INFORMATIONS-
UND BETEILIGUNGS-
VERANSTALTUNG

ERGEBNISSE

MARKTWERKSTATT

PARKEN [RUHENDER VERKEHR]

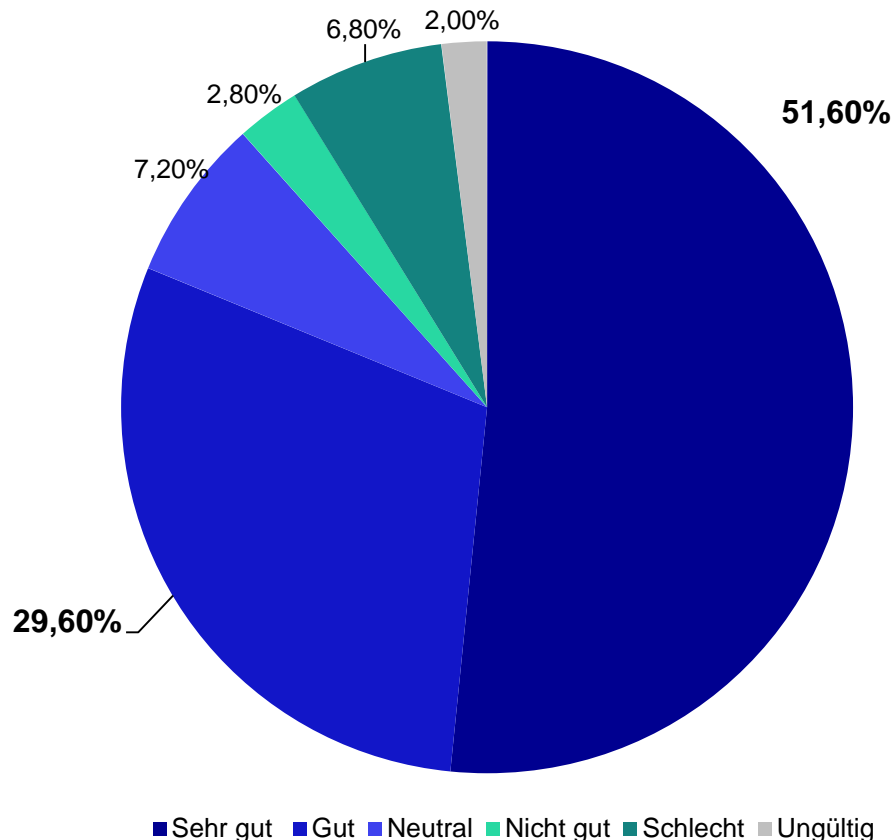
- Komplette autofreier Marktplatz
- Möglichkeit zur Erhöhung der Stellplatzanzahl
- Optional temporäres Parken in der Platzmitte, z.B. zu Messezeiten

VERKEHRSFÜHRUNG [FLIESENDER VERKEHR]

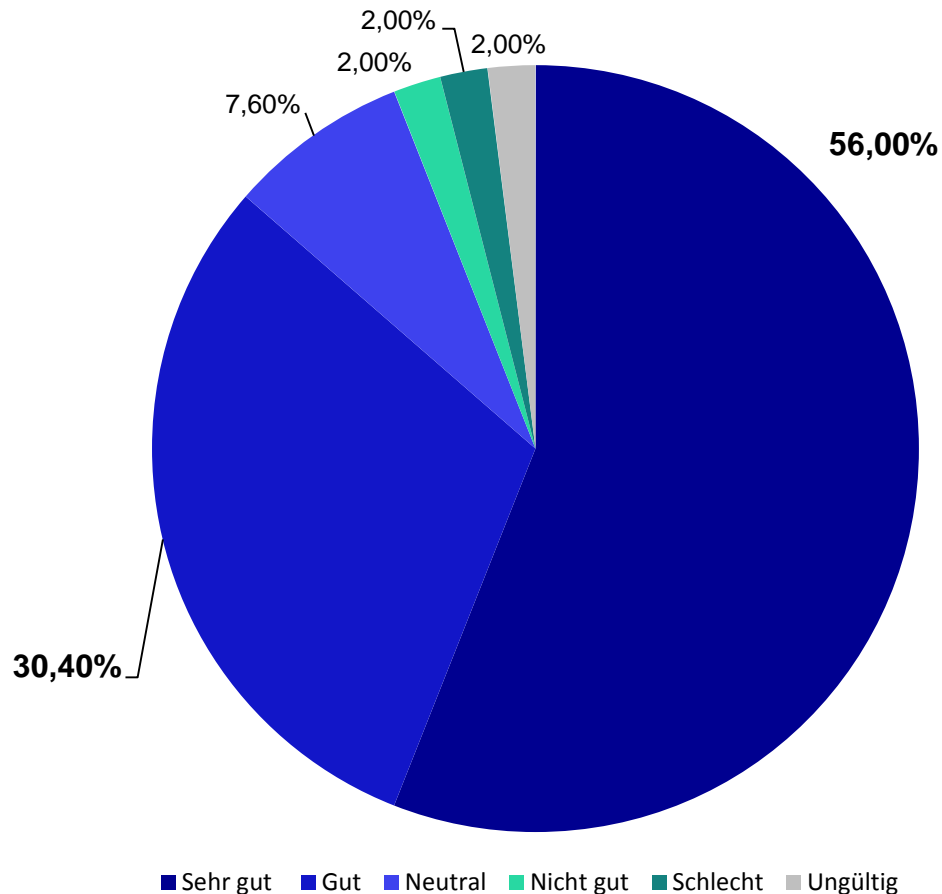
- Verkehrssituation /-regelung Viehstraße
- Teilweise Skepsis gegenüber der Abwicklung des Rad-/ Fußgängerverkehrs

VORHANDENER BRUNNEN

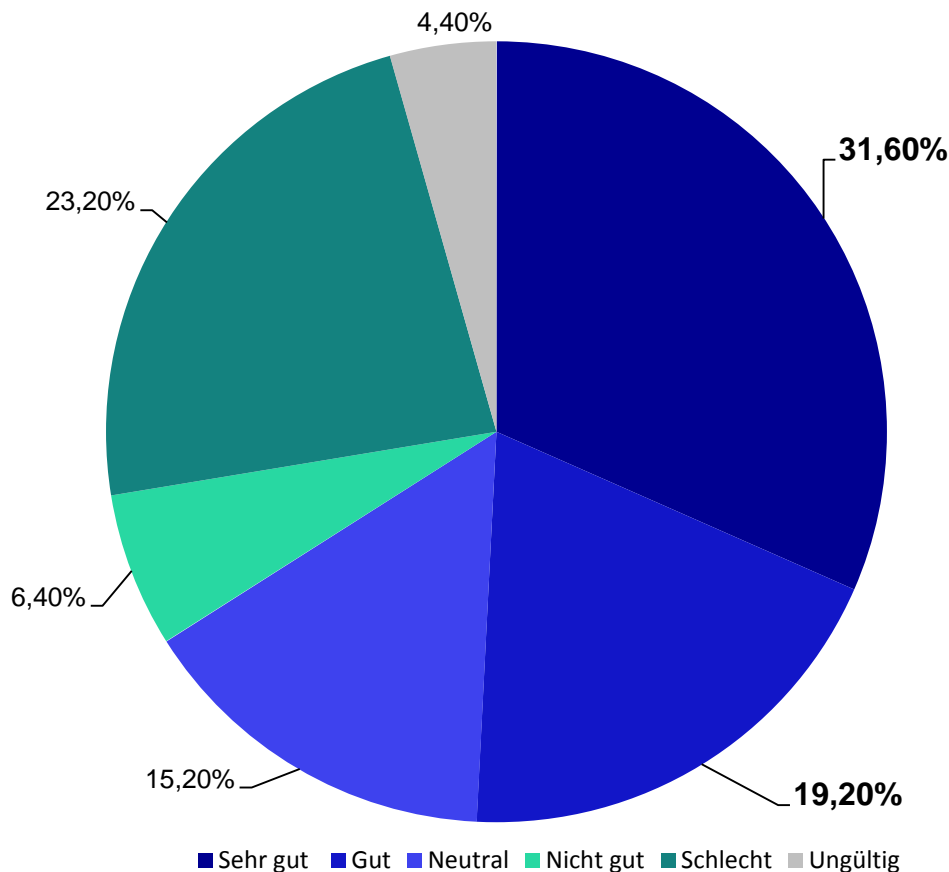
- Bestandsbrunnen erhalten, teilweise mit Hinweis auf die Finanzierung über Spenden
- Integration des Brunnens in den Entwurf prüfen
- Gegebenenfalls Modifikation oder Standortwechsel des Brunnens

NEUER BRUNNEN | WASSERSPIEL

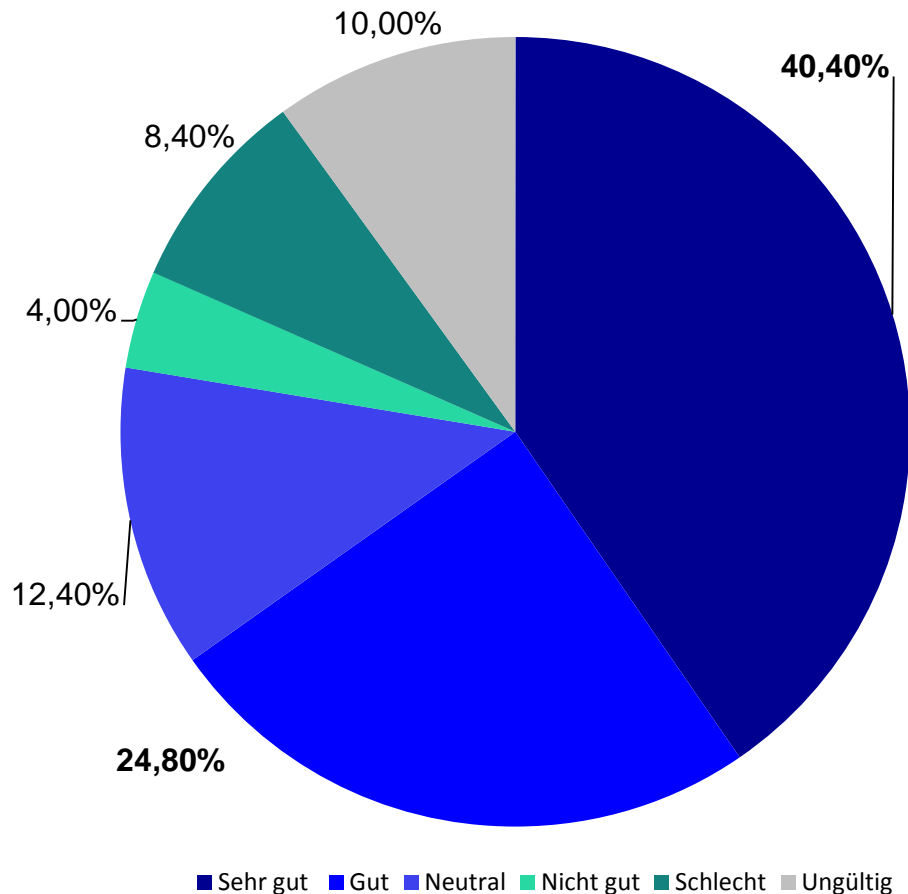
- Wasserspiele zentraler und größer
- Stolpergefahr?

GESTALTUNGSELEMENTE

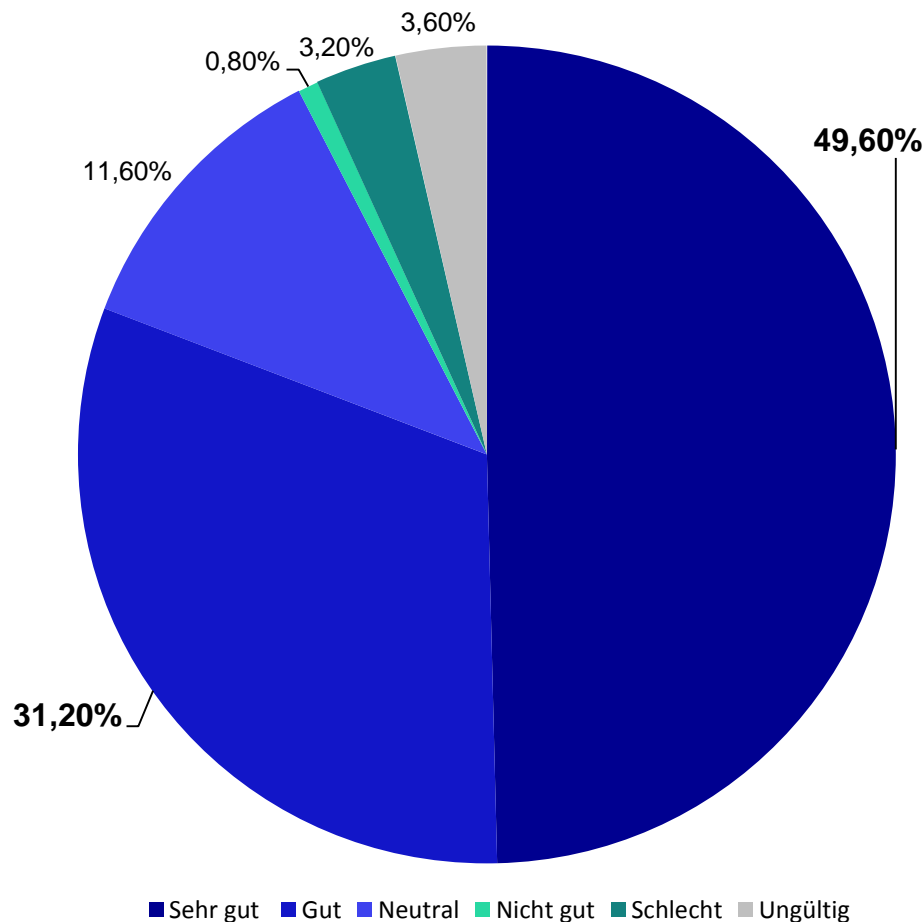
- Gesamtkonzept wünschenswert
- Wasser als verbindendes Element zwischen Haus Thoholte, Marktplatz und Fußgängerzone

PLATZGLIEDERUNG

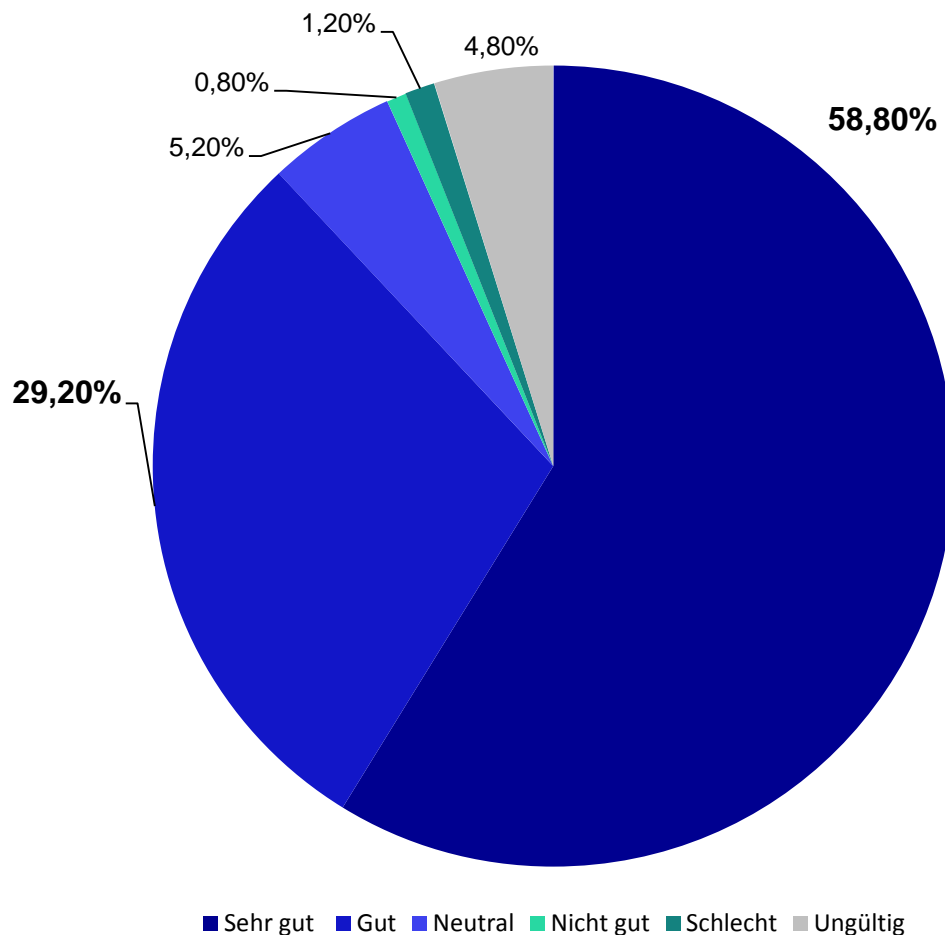
- Befürchtung „toter“ Flächen
- Entwurf schafft Freiraum für kulturellen Austausch
